Změnový list č. 16

Doplnění klempířských prvků

ZŠ T. G. Masaryka - navýšení kapacity o dvě třídy (vila Pamela)

Ruzyňská 26/253, Praha 6 – Ruzyně

1.PP

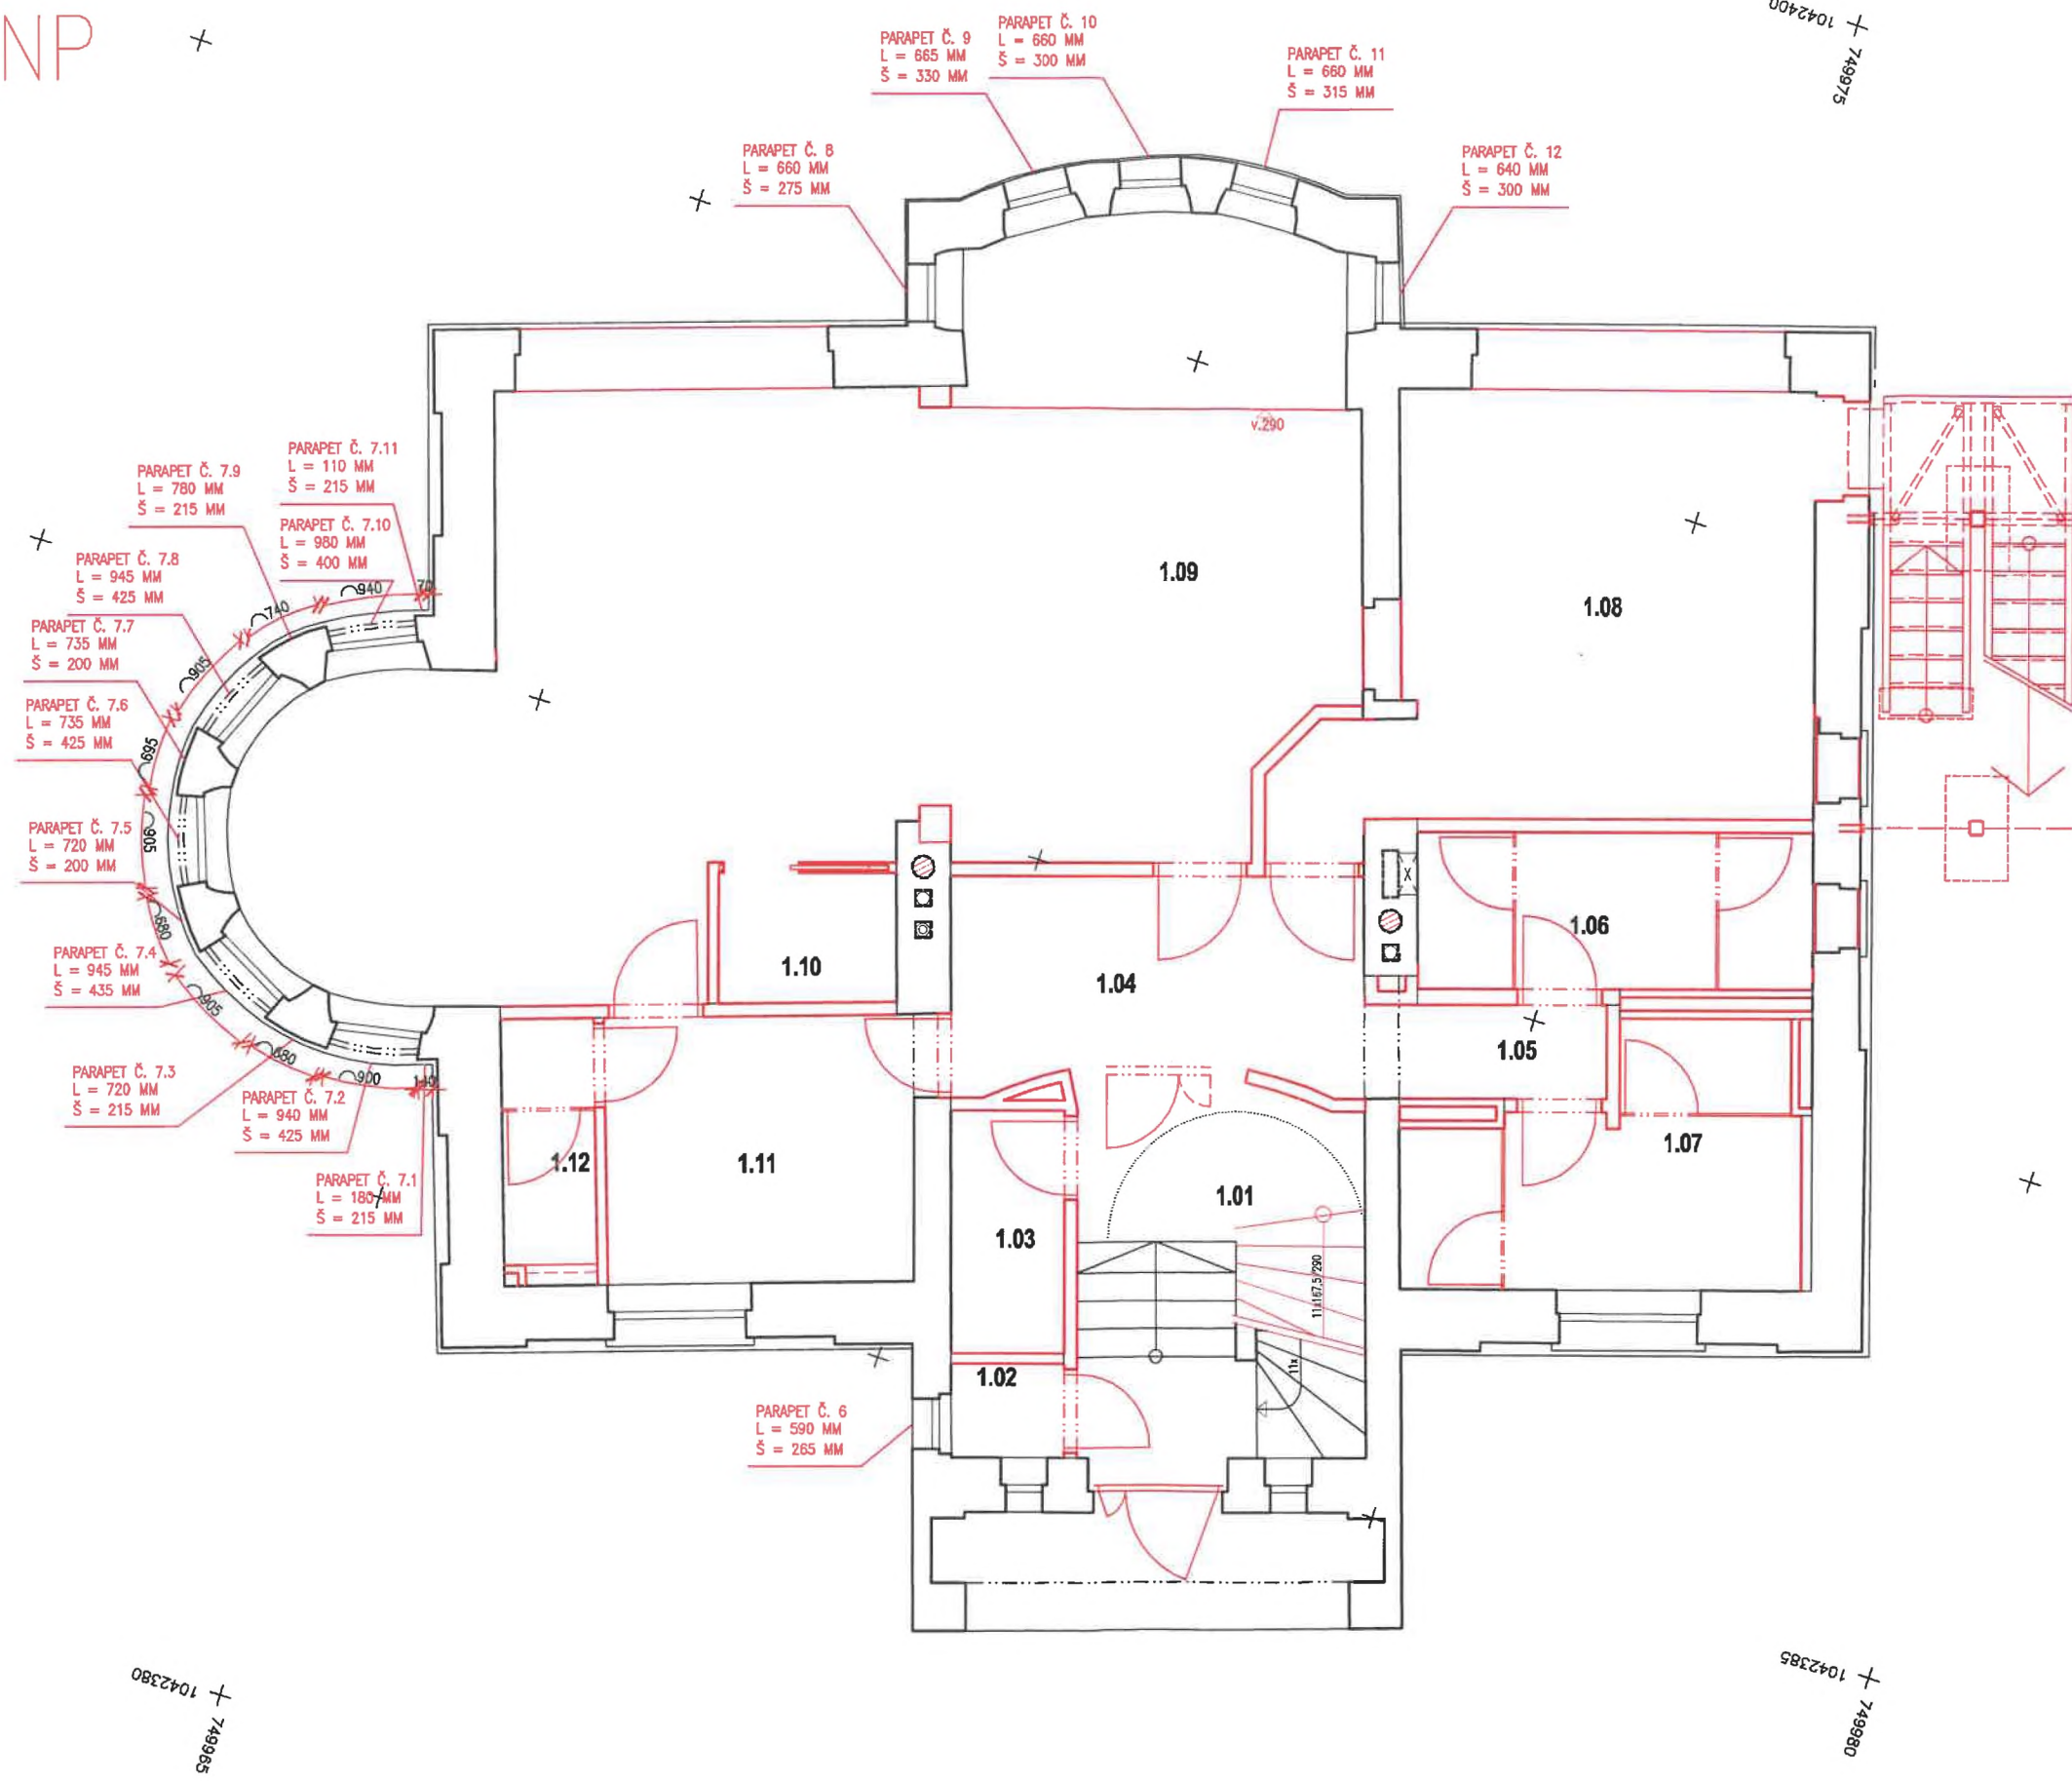
- V rámci provádění klempířských konstrukcí byl zjištěn nevyhovující stav stávajících klempířských prvků (špatné osazení vůči oknu, protispád, deformace). V projektové dokumentaci je uvažováno, že klempířské prvky dodá GD pouze k novým výplním otvorů. Na KD bylo potvrzeno TDS a GP, že staré poškozené prvky budou nahrazeny novými.
- Římsa mezi 1.PP a 1.NP byla na několika místech degradovaná a odpadávala. Tato místa budou lokálně vyspravena nebo nahrazena za novou římsu.
